<b>Vorlage</b>		Vorlage-Nr:	FB 61/0152/WP17
Federführende Dienststelle:		Status:	öffentlich
Fachbereich Stadtentwicklung und Verkehrsanlagen		AZ:	
Beteiligte Dienststelle/n:		Datum:	02.03.2015
		Verfasser:	Dez. III / FB 61/200
<b>I. vereinfachte Änderung des Bebauungsplanes Nr. 855</b>			
<b>Lichtenbusch / Innenbereich</b>			
<b>hier: - Änderungs- und Satzungsbeschluss</b>			
Beratungsfolge:			<b>TOP: __</b>
Datum	Gremium	Kompetenz	
18.03.2015	B 4	Anhörung/Empfehlung	
26.03.2015	PLA	Anhörung/Empfehlung	
22.04.2015	Rat	Entscheidung

# Begründung zur I. Änderung des Bebauungsplan Nr. 855 - Lichtenbusch Innenbereich -

### Achse I

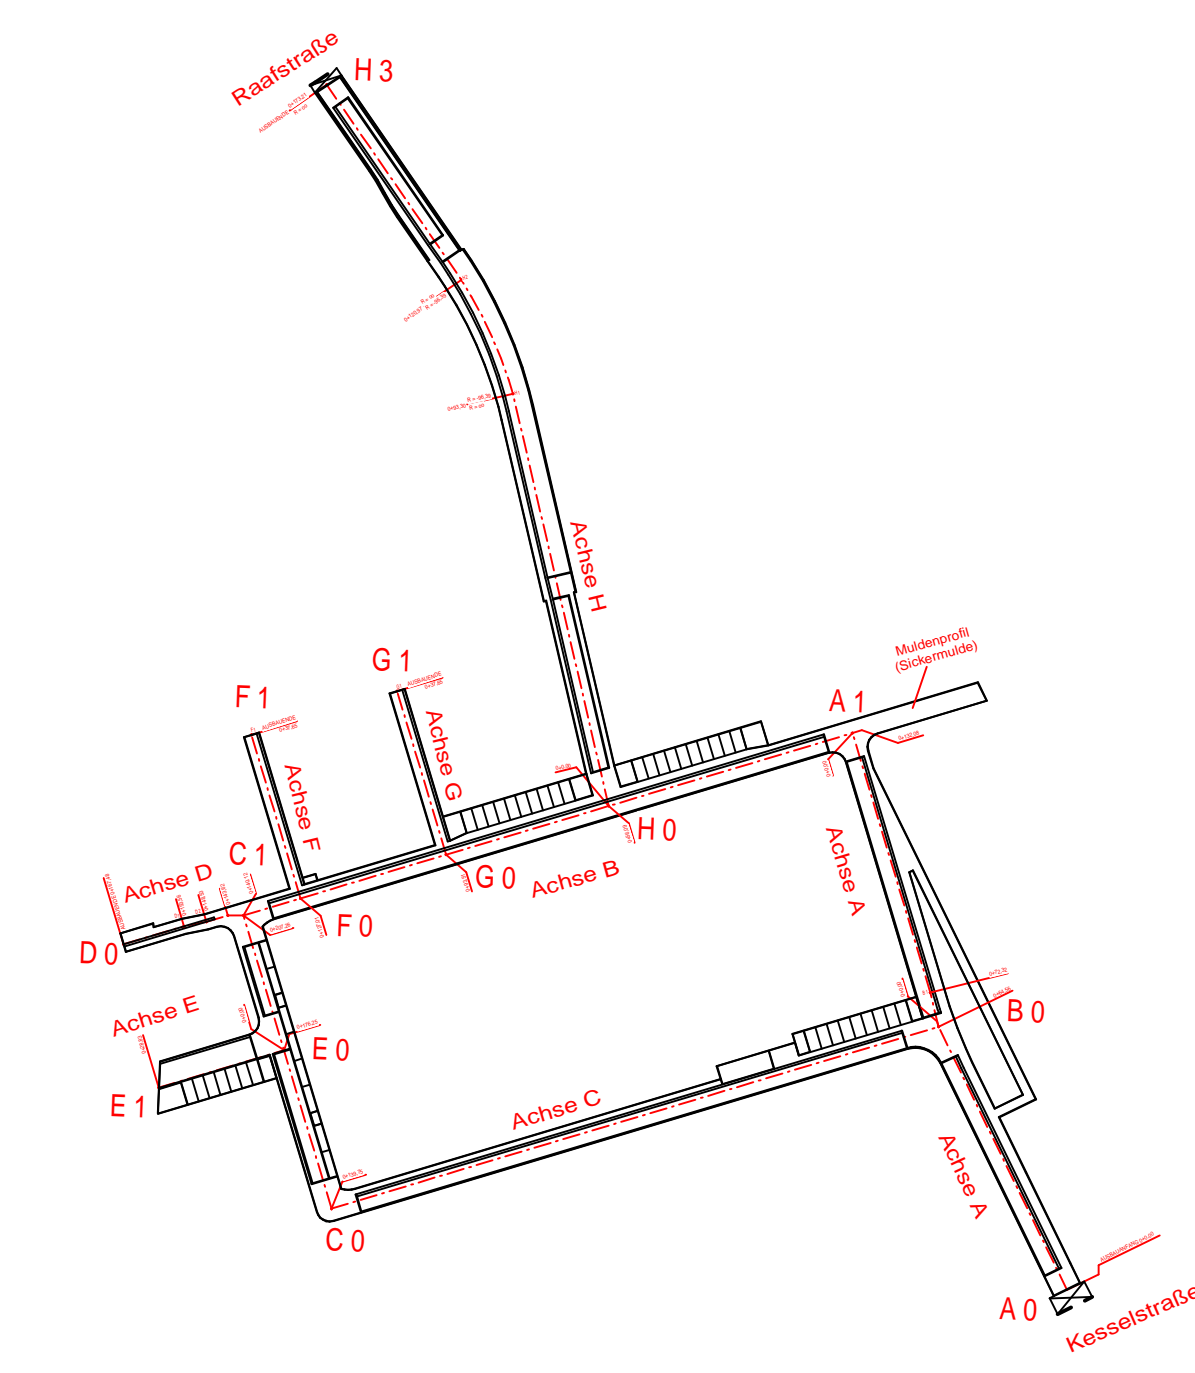
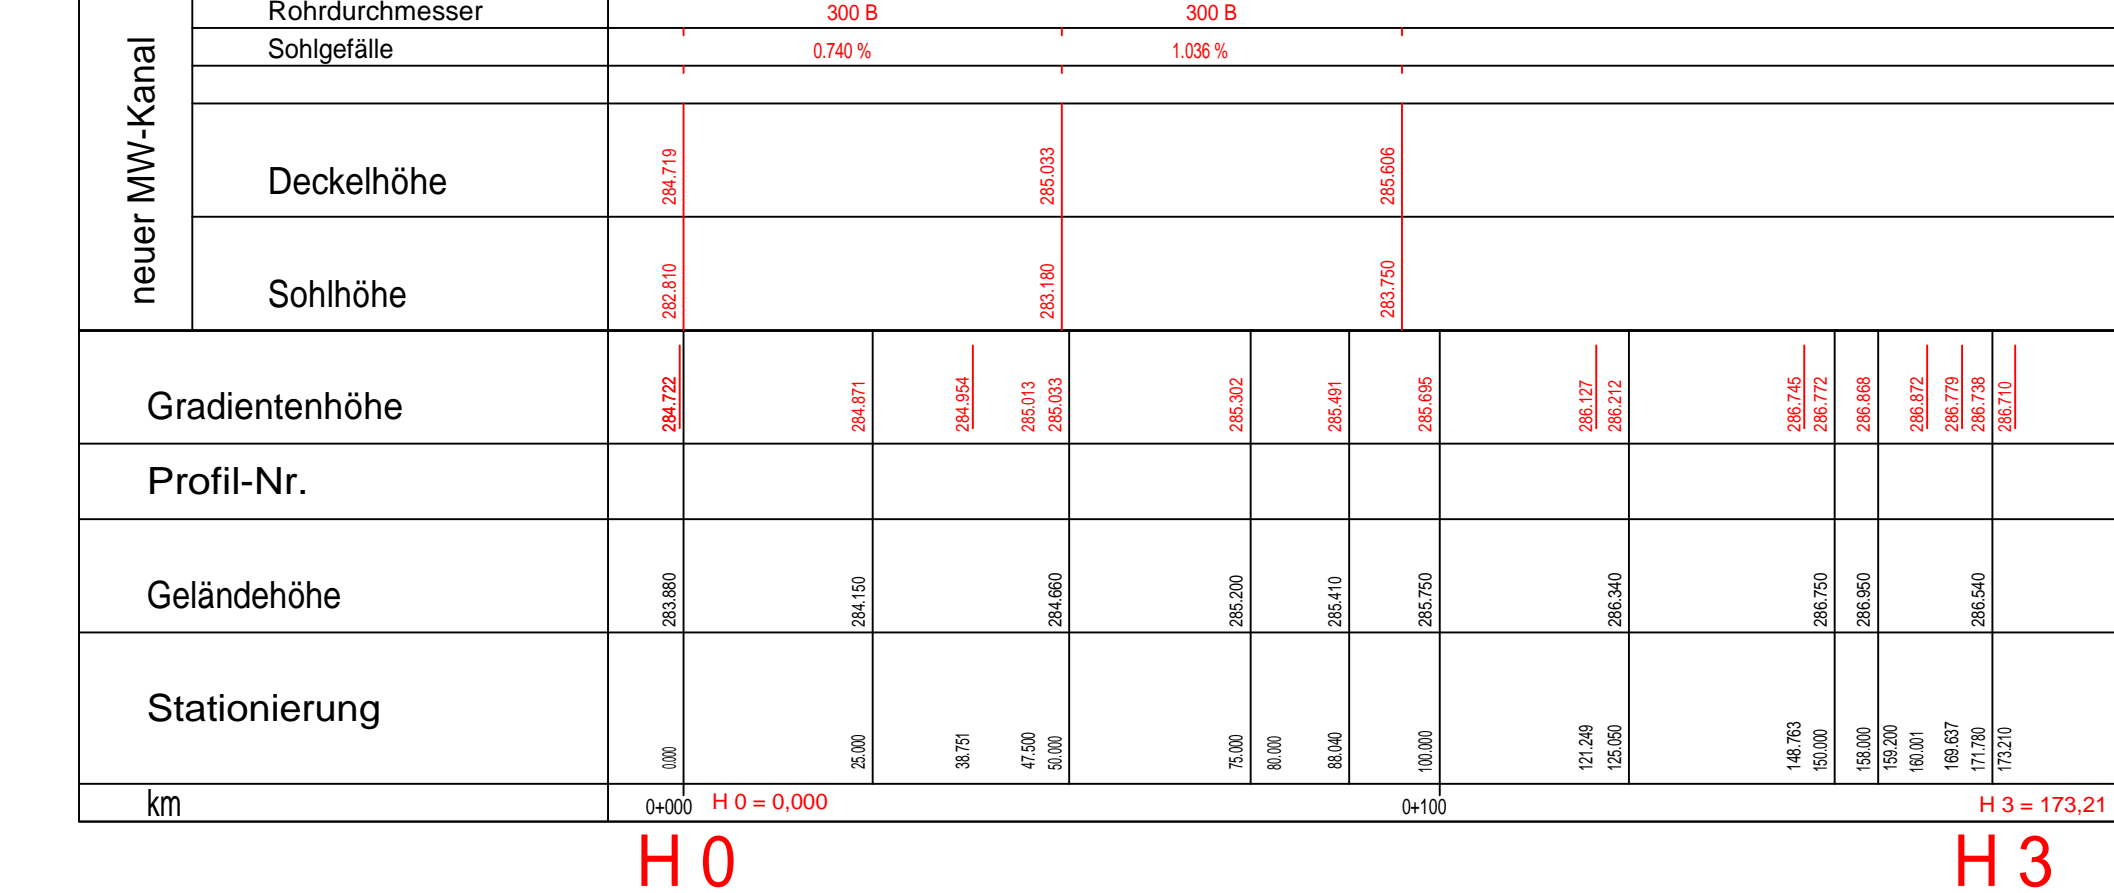
Ziel der I. Änderung des Bebauungsplanes ist es die Längsprofile – also die Höhenlage der Verkehrsflächen - entsprechend den Erfordernissen der Kanaltrasse zu erhöhen. In Folge davon können die vorgesehenen auf NHN bezogenen Gebäudehöhen nicht mehr erreicht werden. Auch nach Erhöhung der Verkehrsfläche soll die Trauf- und Firsthöhe der Gebäude bei max. 6,5 m und 10,0 m bzw. bei Pultdach bei 9,5 m über Straßenniveau liegen. Aufgrund des geänderten Straßenniveaus wird es erforderlich, die auf NHN bezogenen Gebäudehöhen an die Verkehrsflächenhöhe anzupassen. Bei den betroffenen Straßenabschnitten ergeben sich Erhöhungen von 0,4 bis 1,2 m. Es wird daher vorgeschlagen, dass die Längsprofile und die zeichnerischen Festsetzungen zu den entsprechenden Gebäudehöhen im Rechtsplan geändert werden. Die Schriftlichen Festsetzungen sind von der Änderung nicht betroffen.

Im Geltungsbereich des rechtskräftigen Bebauungsplanes Nr. 855 – Lichtenbusch Innenbereich – traten bei der Ausführungsplanung der Erschließungsmaßnahmen Probleme auf. Bei der Konkretisierung der Straßenausbauplanung wurde festgestellt, dass die Kanaltrasse in der Kesselstraße nicht ausreichend tief liegt, um daran den Kanal des tieferliegenden Teils des Baugebietes anschließen zu können.

Durch Pumpstationen könnte zwar das aus den tiefer liegenden Bereichen anfallende Wasser abgeleitet werden. Die Stadt als Träger der Abwasserbeseitigungspflicht möchte jedoch eine störanfällige und damit dauerhaft kostenträchtige Installation vermeiden. Eine Entwässerung des betreffenden Gebietes kann dann nur gewährleistet werden, wenn die Verkehrsfläche höher gelegt wird. In dem Bebauungsplan werden anhand der Längsprofile die Höhenlagen der Straßen dargestellt. Ziel der I. Änderung des Bebauungsplanes ist es die Längsprofile – also die Höhenlage der Verkehrsflächen - entsprechend den Erfordernissen der Kanaltrasse zu erhöhen. In Folge davon können die auf NHN bezogenen Gebäudehöhen nicht mehr erreicht werden. Auch nach Erhöhung der Verkehrsfläche soll die Trauf- und Firsthöhe der Gebäude bei 6,5 m und 10,0 m bzw. bei Pultdach bei 9,5 m über Straßenniveau liegen. Aufgrund des geänderten Straßenniveaus wird es erforderlich die auf NHN bezogenen Gebäudehöhen an die Verkehrsflächenhöhe anzupassen. Bei den betroffenen Straßenabschnitten ergeben sich Erhöhungen von 0,4 bis 1,2 m.

Durch die I. vereinfachte Änderung des Bebauungsplanes Nr. 855 Lichtenbusch / Innenbereich – sollen die Gebäudehöhen an die geänderte Straßenplanung angepasst werden. Die Änderung des Bebauungsplanes umfasst daher die Längsprofile der Verkehrsflächen und in Folge davon die Änderung der maximalen Trauf-, First- und Gebäudehöhen der Bauflächen.
